FONDO PATRIMONIAL DE EMPRESAS REFORMADAS (FONPER)

Proceso de Comparación para la “Construcción de una Funeraria Municipal en el Municipio de Jamao al Norte, Provincia Espaillat”

Referencia: Fonper-Cp-05-2019

CIRCULAR No. 01

FUNERARIA MONTECRISTI
DETALLE MURO SHEETROCK EN RECEPCION
SIN ESCALA

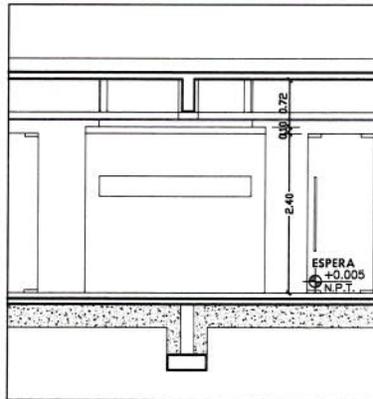
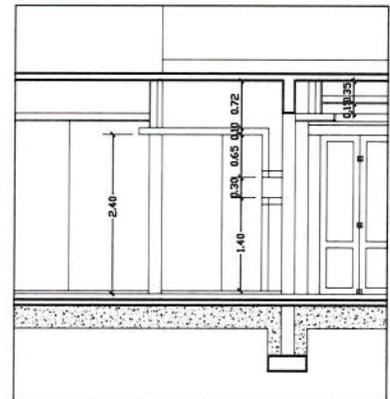
8.09 confección de mueble en sheetrock en área de espera (ver diseño en planos). Incluye sheetrock en muros y techos, fascias, materiales, mano de obra y accesorios. Planos diseño de muebles?

Planos de cuales área a considerar colocar, muros, techos fascias?

- b) **Confección de mueble en sheetrock en área de espera (ver diseño en planos). incluye sheetrock en muros y techos, fascias, materiales, mano de obra y accesorios.**

- c) **No se qué significa "incluir muros, techos fascias?"**

La partida 8.09: "Confección de Mueble en Sheetrock en Área de Espera (Ver Diseño en Planos). Incluye Sheetrock en Muros y Techos, Fascias, Materiales, Mano

de Obra y Accesorios". No fue posible para nuestro equipo encontrar los detalles de este mueble, por lo que le pedimos que nos suministre o clarifique esta partida.

Respuesta: Ver detalle anexo

Respuesta: Ver detalle Adjunto

Respuesta: Ver detalle Adjunto

Respuesta: Ver Detalle Adjunto
